Nantes

Projet de réaménagement de la tribune du stade Laporte

Demande de compléments

Le présent document vise à répondre aux demandes de compléments formulées par le service Direction régionale de l'environnement, de l'aménagement et du logement en date du 21 septembre 2026.

Figure 2: Numérotation alignement d'arbres, source: Etamine

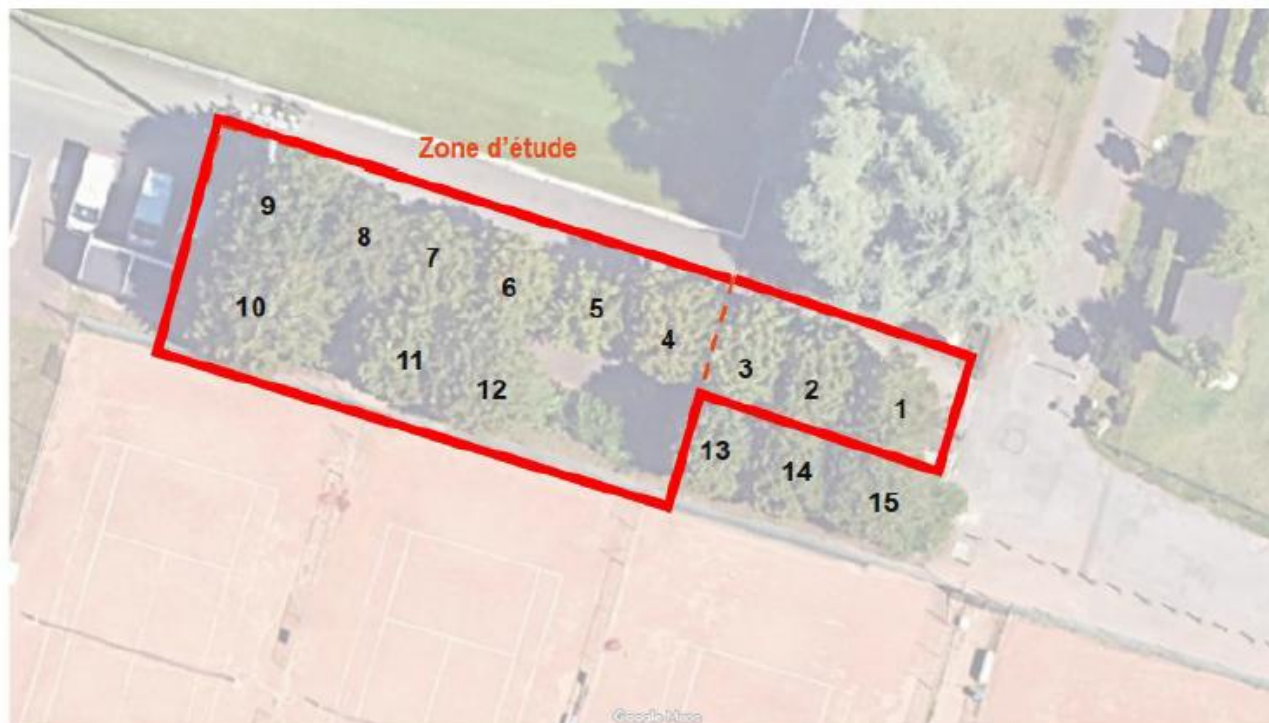
Le formulaire évoque la déplantation de certains arbres « pouvant entraîner une perturbation des habitats favorables à certaines espèces » animales puis la « replantation d'arbres impactés par le projet ». Le diagnostic phytosanitaire et écologique des arbres joint ne concerne toutefois que 9 des 12 arbres devant être arrachés. Trois arbres seront donc abattus sans connaissance des enjeux les concernant. De plus, au regard des âges des arbres concernés, le risque d'échec de la transplantation n'est pas négligeable. Veuillez préciser ce qui sera fait dans un tel cas.

En effet, le diagnostic phytosanitaire réalisé par Inddigo a été réalisé sur la base d'un projet initial qui a évolué depuis, et qui impliquait l'abattage de 9 arbres, contre 12 arbres dans le projet aujourd'hui retenu. L'évaluation de la valeur des arbres réalisée par le bureau d'études SAS Racines et Cimes a permis de compléter ce diagnostic sur l'ensemble des 12 arbres concernés par le projet.

Les résultats concernant les trois arbres supplémentaires, non intégrés au diagnostic initial d'Inddigo, sont présentés ci-après.

Pour rappel, voici le plan de numérotation des arbres :

Figure 4: Emplacements des stationnements vélo, source: Briand

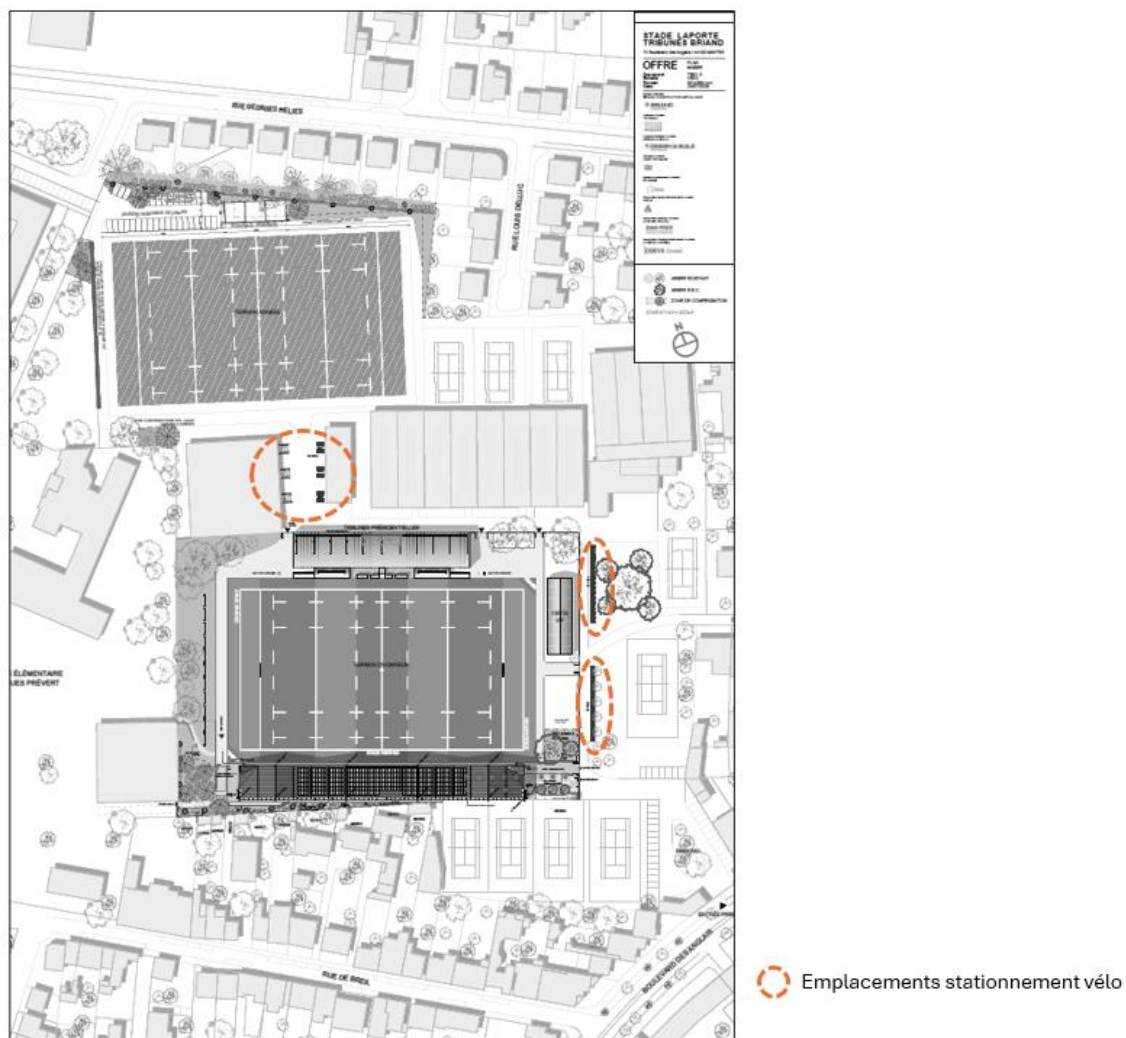
Je vous invite aussi à localiser, sur un plan du projet, les divers aménagements prévus, notamment les 200 emplacements supplémentaires de stationnement vélos et les 250 m² de sol désimperméabilisé.

Les futurs stationnements vélos seront répartis sur l'ensemble du site. Ils sont représentés en orange sur la cartographie ci-dessous. La répartition des stationnements vélos est prévue comme suit :

- 84 emplacements au centre du site, au niveau des terrains de tennis couverts et du matériel de musculation ;
- 62 emplacements à l'est de la tente VIP ;
- 60 emplacements à proximité de l'entrée principale.
